**STRALCIO DEL VERBALE DELLA SEDUTA DELLA SEZ. SPECIALE DELLA COMMISSIONE VIA-
VAS-VI
DEL 17.02.2022**

Si passa alla trattazione del 1° punto delle Varie ed Eventuali e Quesiti dell'O.d.G. **“Autorizzazione alla costruzione e all'esercizio di un impianto eolico della potenza di 72,60 MWe da installarsi nel Comune di Castelpagano (BN) alle loc. Ricafurchi, Toppo del Moscio, Santa maria, Guado Mistongo, Toppo dei Tegli e Morgia Matapisi con relative opere ed infrastrutture (ex CUP 1834)” – CUP 7803 – Proponente: Soc. Ecoenergia S.r.l.** L'istruttore Infascelli ha predisposto la relazione istruttoria che, allegata al presente verbale, ne forma parte integrante e sostanziale. Relaziona sull'intervento la dott.ssa Roberta Infascelli la quale evidenzia quanto segue:

Figura 10 - Piano Faunistico - Aree habitat importanti

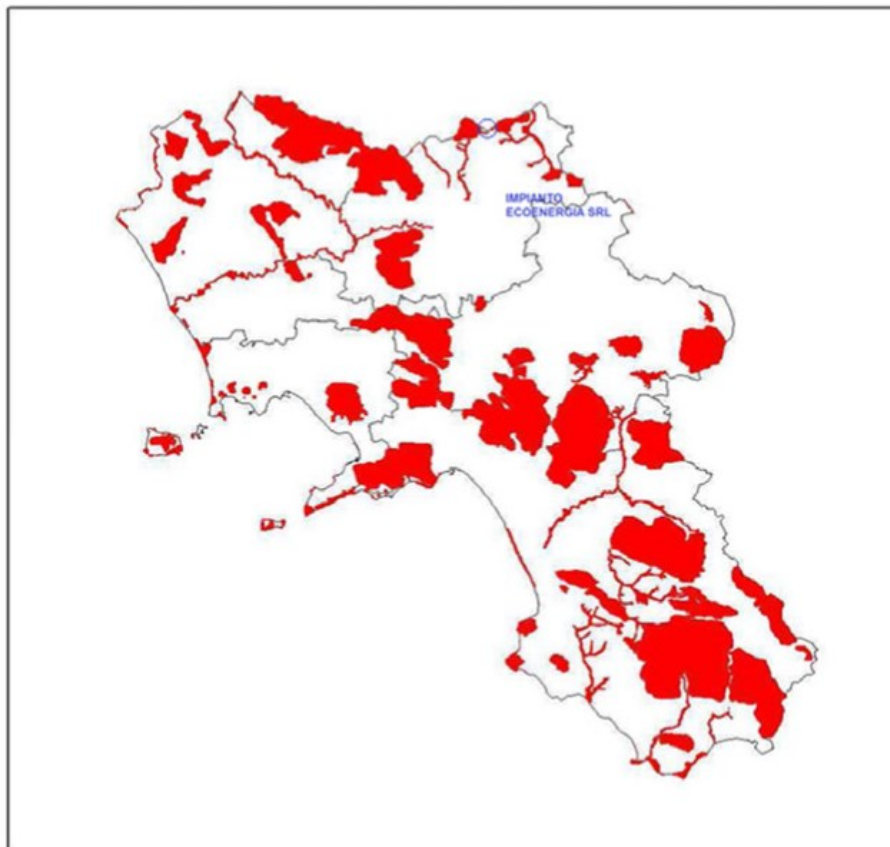
- 2) In merito al riscontro al punto 2 della nota esito commissione ovvero alla interferenza del progetto con aree di Habitat importanti così come definiti nel Piano Faunistico Venatorio Regionale, si riporta l'estratto "Aree habitat importanti" del PFVR riportato nello SIA a pag.40 figura 10.

Da tale figura si evince che, seppur non nel suo complesso, l'impianto, così come individuato dallo stesso proponente con il cerchietto blu, ricade in aree di Habitat importanti identificati nel PFVR. Queste aree, in alcuni punti, si sovrappongono alla ZSC/SIC - IT 8020014 "Bosco di Castelpagano e Torrente Tammarecchia" nella quale ricade parte del progetto eolico presentato. Di seguito si riporta un estratto dal geoportale nazionale dal quale si evince la corrispondenza tra le aree habitat importanti del PFVR e la ZSC/SIC - IT 8020014.

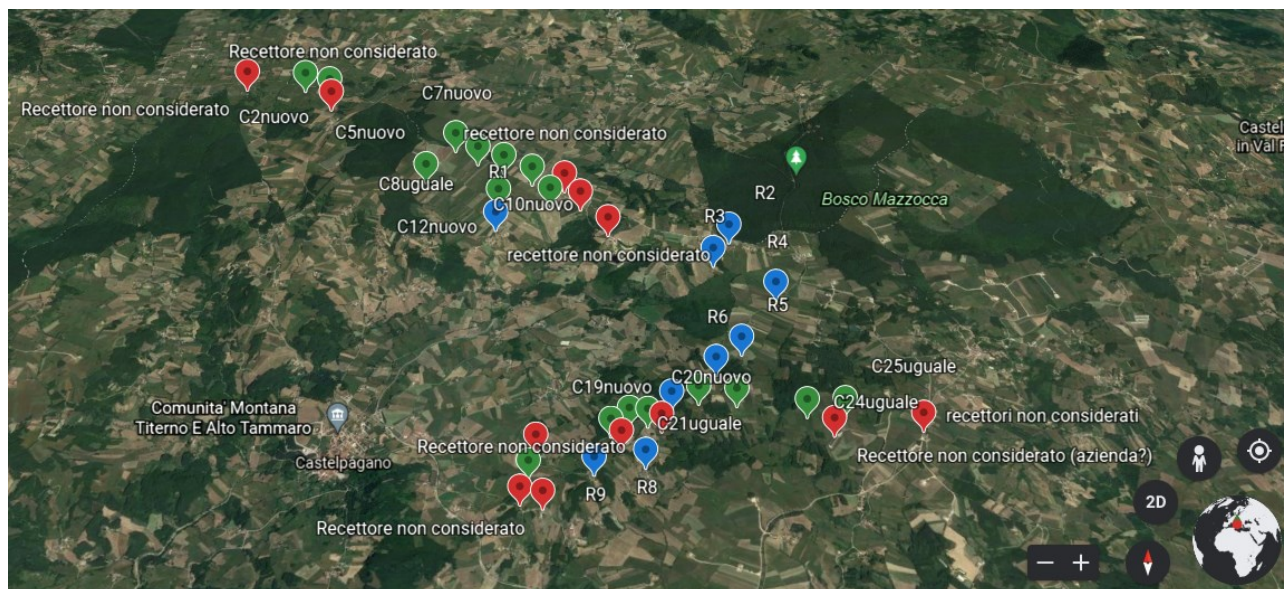
Resta il punto, indiscutibile, che alcuni potenziali recettori non siano stati considerati nella stima dei potenziali impatti dell'impianto. Si riporta un estratto di una rappresentazione riprodotta su google earth in fase istruttoria circa l'individuazione dei recettori:

- In azzurro i recettori considerati dal proponente
- In verde gli aerogeneratori e la SSE in progetto
- In rosso i recettori non considerati dal proponente ed individuati in fase istruttoria

Alla luce di quanto esposto si conferma che gli studi valutativi prodotti dal proponente circa i potenziali impatti del progetto risultano carenti in particolare in relazione alla individuazione di opportuni recettori.
